Vaststelling Beeldkwaliteitsdocument Juliana van Stolberglaan 1

In de 'Uitvoering Structuurvisie' is toegezegd dat er Beeldkwaliteitsplannen per gebied ter besluitvorming naar uw raad wordt gebracht. Voor lopende projecten is echter een uitzondering mogelijk in de vorm van een Beeldkwaliteitsdocument. Voorliggend is zo'n Beeldkwaliteitsdocument voor het project Juliana van Stolberglaan 1, ook wel KC-locatie genoemd.

INGEKOMEN ZIENSWIJZEN

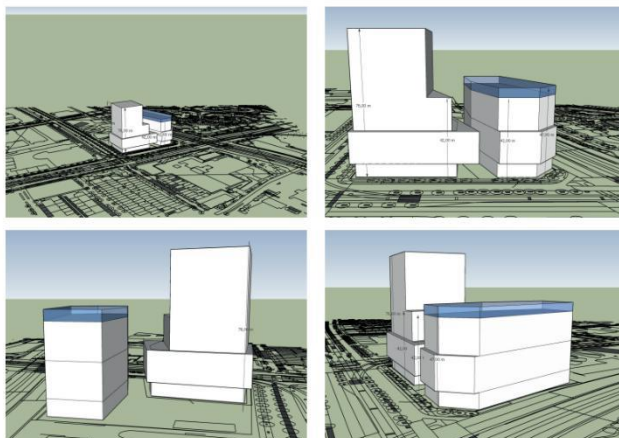
De hoogte van het ANWB-volume en de hoogte van het middenblok van het rijkskantoor zijn visueel op elkaar uitgelijnd. Voor het RVB is het van groot belang dat er geen onduidelijkheid is of ontstaat over dit uitgangspunt. Met dit uitgangspunt wordt niet bedoeld dat de hoogte van het ANWB-volume gelijk is aan het middenblok van het RVB. Wellicht ten overvloede, maar we zouden graag een reactie ontvangen op onze zienswijze. Liefst ruim voordat het ontwerpbestemmingsplan in de commissie/gemeenteraad wordt behandeld. Omdat van het ontwerp van het ANWB-gebouw ondertussen bekend is dat de hoogte een verdieping lager zal zijn dan de genoemde 42 meter, zal er een verschil in hoogte zijn met het middenblok van het RVB-rijkskantoor. Om het toegezegde volume van 35.000 m² te kunnen halen zal het middenblok van het rijkskantoor ca. 42 meter hoog zijn en niet verlaagd kunnen worden.

Zoals omschreven zullen beide gebouwen aansluiten op de horizontale geleding uit de directe omgeving. De ANWB/Provast heeft aangegeven dat de hoogte van het techniekeiland op het dak ca. 42 meter zal zijn. Daarmee komt de bovenkant van het techniekeiland visueel in lijn met het middenblok van het RVB.

Voor de gemeente is het van belang dat er een architectonische samenhang komt tussen de ANWB en het RVB. Indien dit leidt tot onderling hoogteverschil tussen bouwhoogte van het middenblok van RVB en de gevelhoogte van de ANWB is dit voorstelbaar, mits de gewenste samenhang wordt geborgd. Van het bij voorbaat niet kunnen realiseren van de genoemde hoogte van 42m door de RVB is zodoende geen sprake.
